URZĄD MIEJSKI
97-330 SULEJÓW

Znak sprawy: IZOS.ZP.271.36.2019
ul. Kapitulna 42
tel. 044/6102590, fax 044/6162591

Sulejów, 10.12.2019 r.

dotyczy: postępowania o udzielenie zamówienia publicznego prowadzonego w trybie przetargu nieograniczonego pn. **Budowa demonstracyjnego budynku pasywnego basenu przyszkolnego przy Szkole Podstawowej nr 1 im. Jana Pawła II w Sulejowie wraz z uzyskaniem pozwolenia na użytkowanie**

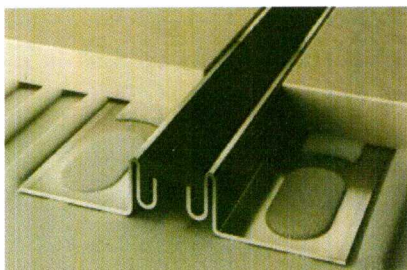
25. Proszę o potwierdzenie doboru skrzydeł drzwiowych do pomieszczeń korektora PH, dozowania chloru, itp.

Odpowiedź: Zamawiający informuje, że należy zastosować drzwi ze stali nierdzewnej kwasoodpornej - 2 sztuki, drzwi D14.

Zamawiający zmienia zapis znajdujący się w Opisie rysunku A.17 w kolumnach dotyczących drzwi D14:

Skrzydło: pełne, ze stali nierdzewnej, płaskie,

Ościeżnica: ze stali nierdzewnej, regulowana
